1.駆動装置(ロアアームボルト)、2.電気装置(ハーネスサポート)に関するリコール情報

リコール届出一覧表

リコール開始日	平成27年10月29日				
リコール届出番号	外-2206				
届出者の氏名又は名称	プジョー・シトロエン・ジャポン株式会社 代表取締役 クリスチフ・プレゾア (製作国：フランス共和国) (製作者：オートモビル・プジョー、オートモビル・シトロエン) (問い合わせ先：0120-840-240「プジョー」、0120-55-4106「シトロエン」)				
不具合部位(部品名)	1. 駆動装置 (ロアアームボルト) 2. 電気装置 (ハーネスサポート)				
故障不具合状態にあると認められる事象、事象に起因する状況及びその原因	1. フロントサブフレームとロアアームを取り付けているボルトにおいて、ボルトの潤滑が不足しているため、当該ボルトが折損し、異音が発生するものがある。そのため、そのままでの状態で使用を続けると、ロアアームが外れ、かしこり操作ができなくなるおそれがある。 2. バッテリートレイに取り付けているエンジンハーネスを固定するためのハーネスサポートにおいて、製造時に誤った部品が取り付けられているものがあり、ラジエターホースと干渉するものがある。そのため、そのままでの状態で使用を続けると、ラジエターホースが損傷し、冷却水が漏れ、最悪の場合、エンジンがオーバーヒートするおそれがある。				
改善措置の内容	1. 全車両、ボルトを良品に交換する。 2. 全車両、ハーネスサポートの形状を確認し、部品が組み付けられているものはハーネスサポートを修正する。また、ラジエターホースに損傷があるものは、ラジエターホースを新品に交換する。				
不具合件数	1. 0件 2. 0件				
事故の有無	なし				
発見の動機	1. 本誌からの情報による。 2. 本誌からの情報による。				
自動車使用及び自動車に起因する損害賠償責任：日産連発行の発覚日へ遡る。	自動車使用及び自動車に起因する損害賠償責任：日産連発行の発覚日へ遡る。 対象実施事業者：対象全車両には、運転者側側ドア開口部のドアロックストライカー付近に外-2206のステッカーを貼付する。

改善箇所説明図1

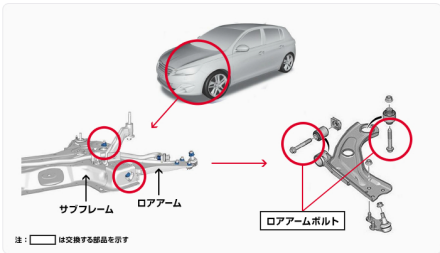
フロントサブフレームとロアアームを取り付けているボルトにおいて、ボルトの潤滑が不足しているため、当該ボルトが折損し、異音が発生するものがある。そのため、そのままでの状態で使用を続けると、ロアアームが外れ、かしこり操作ができなくなるおそれがある。

全車両、ボルトを良品に交換する。

改善箇所説明図2

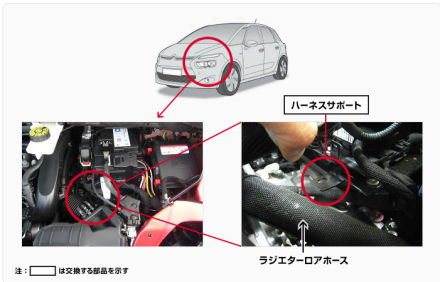
バッテリートレイに取り付けているエンジンハーネスを固定するためのハーネスサポートにおいて、製造時に誤った部品が取り付けられているものがあり、ラジエターホースと干渉するものがある。そのため、そのままでの状態で使用を続けると、ラジエターホースが損傷し、冷却水が漏れ、最悪の場合、エンジンがオーバーヒートするおそれがある。

全車両、ハーネスサポートの形状を確認し、部品が組み付けられているものはハーネスサポートを修正する。また、ラジエターホースに損傷があるものは、ラジエターホースを新品に交換する。
